**COMMUNAUTÉ DE COMMUNES AUNIS ATLANTIQUE (17)**

**PLAN LOCAL D'URBANISME INTERCOMMUNAL – HABITAT**

**DOSSIER ENQUETE PUBLIQUE**

**REPONSES A L'AVIS DE L'ETAT**

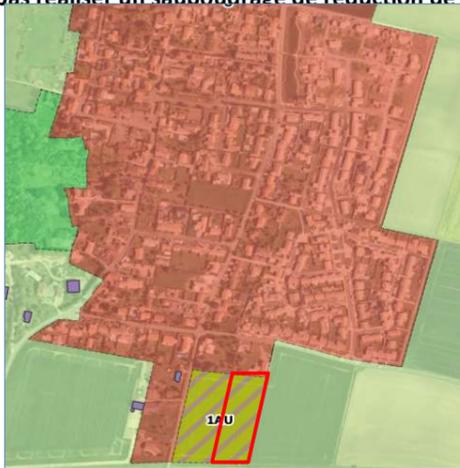
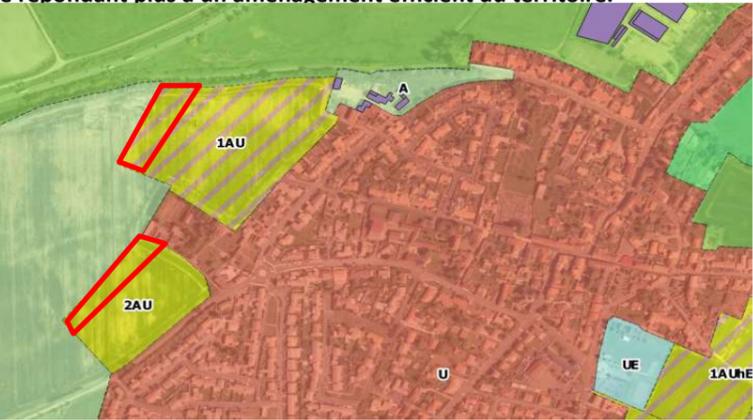
5 Les besoins concernant les surfaces à ouvrir à l'urbanisation pour l'économie (66 ha) paraissent surestimés au vu des dynamiques récentes (8, 2 hectares de consommés entre 2013 et 2020). La zone d'activités d'une dizaine d'hectares prévue à Angliers ne repose sur aucun besoin avéré et les ouvertures à l'urbanisation sur Ferrières sont particulièrement importantes.

Quant à l'**extension de la zone d'activités de Ferrières, soit 12,89 ha, il devrait être supprimé environ 7 ha.** Les besoins en extension seront exprimés de la manière suivante : 1AUX à vocation tertiaire (au lieu de la destination commerciale - permettant ainsi la compatibilité avec le DAC) sur environ 1 ha - 1AUXai sur environ 1,4 ha et 2AUX sur environ 3,5ha. La zone 1AUX en arrière du Carrefour Market et Bricomarché sera supprimée. Afin de mieux appréhender les modifications qui devraient être apportées : suppression en rouge - 2AUX en bleu - 1AUX ou b (tertiaire) en rose - 1AUXai en violet :

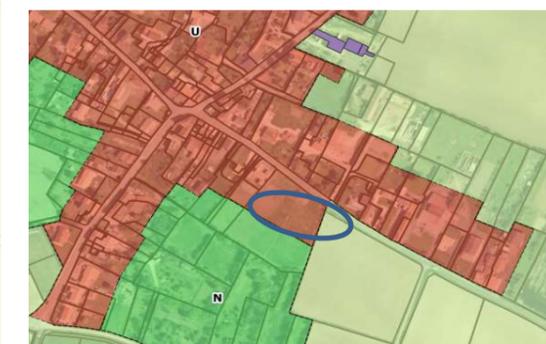
| N° | Avis  | Propositions de réponses à l'avis, sous réserve de la validation du conseil communautaire lors de l'approbation du PLUi-h  |
|----|---|--|
| 23 | <p><b>2.5 - Respect des conditions d'extension des hameaux</b><br/>           Certains hameaux sont étendus sans qu'il soit démontré que les bourgs dont ils dépendent sont privés de potentiel de développement. Par exemple, à l'est de Ferrières, un hameau est artificiellement connecté au bourg par un vide urbain de 4,8 ha zoné U à l'est de la zone d'activités. Ce hameau fait l'objet d'une extension zonée 1 AU.<br/> <b>La délimitation de certains hameaux est trop lâche</b>, laissant de fait une possibilité d'extension : Les loges (Angliers), L'Etang (Benon), Chanteloup (Ferrières), Rioux (Le Gué d'Alléré), Morvins et Normandie (St- Cyr du Doret), Luché (St Jean de Liversay).</p> | <p>L'étude des hameaux recensés met en évidence à partir de la photo-aérienne quelques parcelles "vides" pouvant correspondre à des "coups partis" de permis accordés avant l'arrêt du PLUi-h, des parcelles relevant de divisions parcellaires avérées, des constructions en cours ou réalisées... Ces parcelles pouvant posées question seront étudiées précisément à partir des permis. L'Etat est venu préciser par extrait cartographique les secteurs posant question et ils seront étudiés :</p> <ul style="list-style-type: none"> <li>- <b>Angliers - Les Loges</b> : Ce secteur Uj (extrait ci-dessous à gauche) sera modifié en Nj et pourrait constituer un STECAL. III ne sera pas compter de surfaces en consommation d'espaces agricoles et naturels car le site sera cultivé.</li> <li>- <b>Benon - l'Etang</b> : Le zonage U ne sera pas modifié pour cette parcelle libre appartenant au permis d'aménager et une dent creuse mobilisable sera comptabilisée.</li> </ul>  |

La construction de la zone U au Nord a raccordé définitivement l'ancien village au bourg, il y a désormais continuité urbaine. Les travaux de viabilisation sont en cours voire achevés, **le zonage ne peut pas être modifié (extrait ci-dessous à gauche).**
